改善箇所説明図

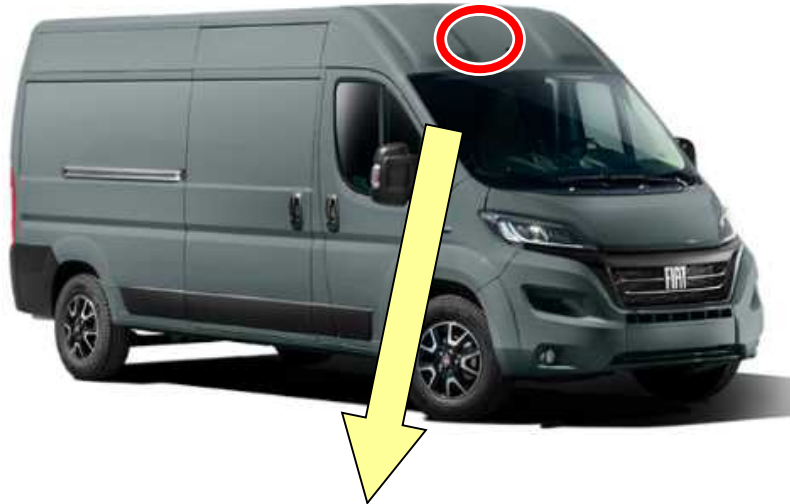
ラジオフレクエンシーハブモジュール(RFHM)において、走行環境のノイズに過敏に反応し、システムの故障を認識してしまうものがある。そのため、メーターパネルにキーレスエントリー不具合の警告が表示され、イグニッションスイッチを押してもエンジンがシャットオフ出来ないことがある。

全車両、RFHM のプログラムを対策プログラムに書き換える。

識別 : 運転者席側ドアストライカ上部固定ボルト頭部に黄色ペイントを塗布する。
